PROJEKT FÜR WOHNN- & GESCHÄFTSRAUM AN DER MELCHLIGERSTRASSE.

PARTERRE.

EINGESEHEN
BASEL 25 AUG 1933

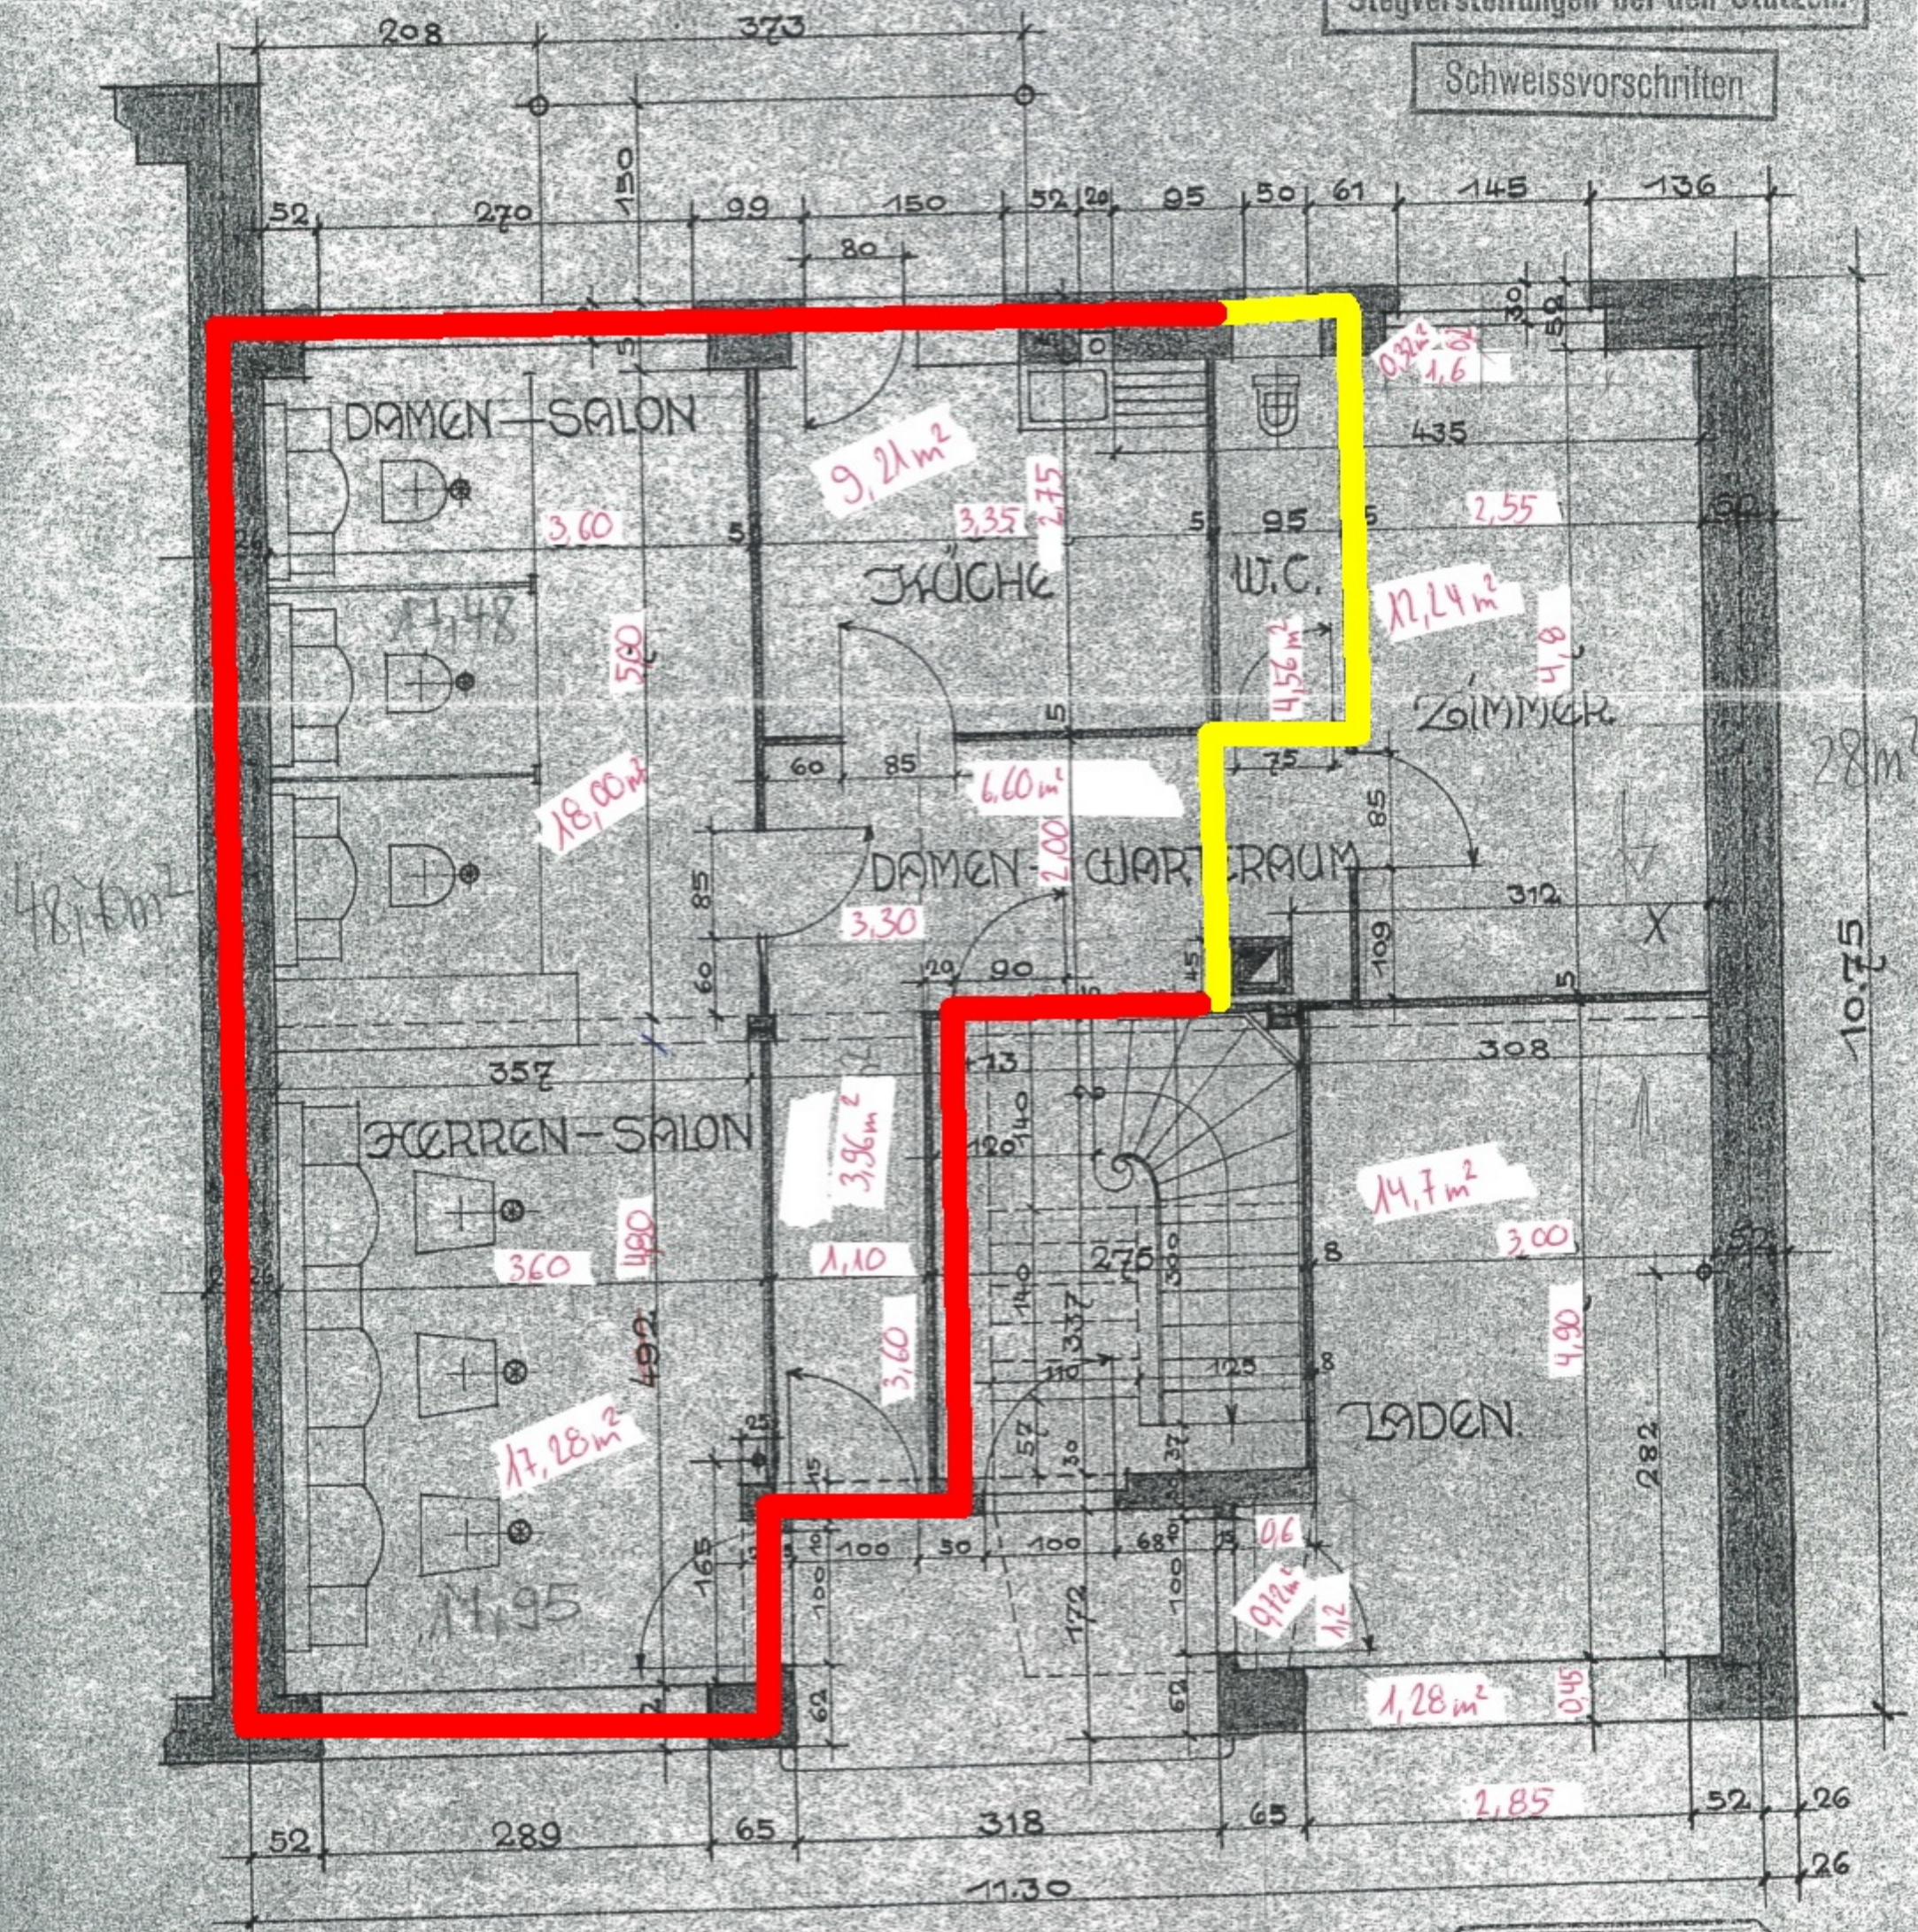
Das Aussparen und Ausspitzen
von horizontalen Mauer Schlitzfen
ist unzulässig.

Stürze entlasten!

Ständer mit Kopf- & Fuss-Platten & Winkel

Stegversteifungen bei den Stützen.

Schweissvorschriften
